改善箇所説明図

(代表車種：コマツ E B T-M 2 5 1 通称名：F D 3 5 N)

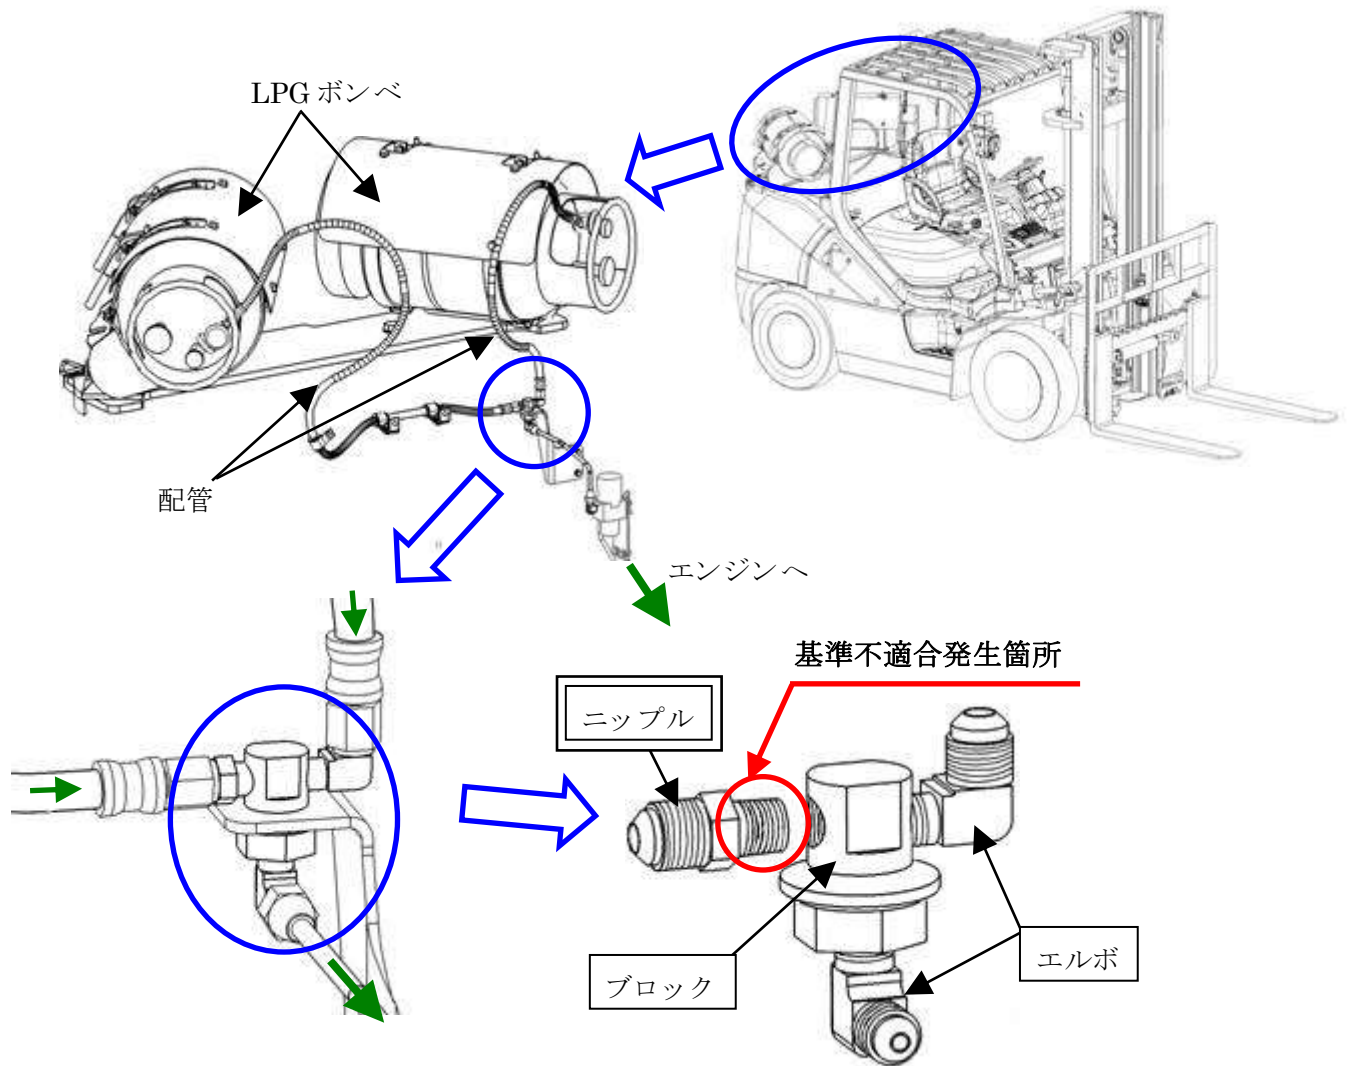
LPGポンベを2本装着したフォークリフトにおいて、LPGが合流する配管継手部のニップルのねじ選定を誤ったため、ねじ部の気密性が不足する場合があります、そのため、そのままの状態で使用を続けると、当該ねじ部からLPGが漏れるおそれがある。

改善措置の内容: 全車両、LPGが合流する配管継手部のニップルを対策品に交換し、ブロックおよびエルボは新品に交換する。

識別: 配管継手に黄色ペイントを塗布し、識別する。

黄色ペイントを塗布する
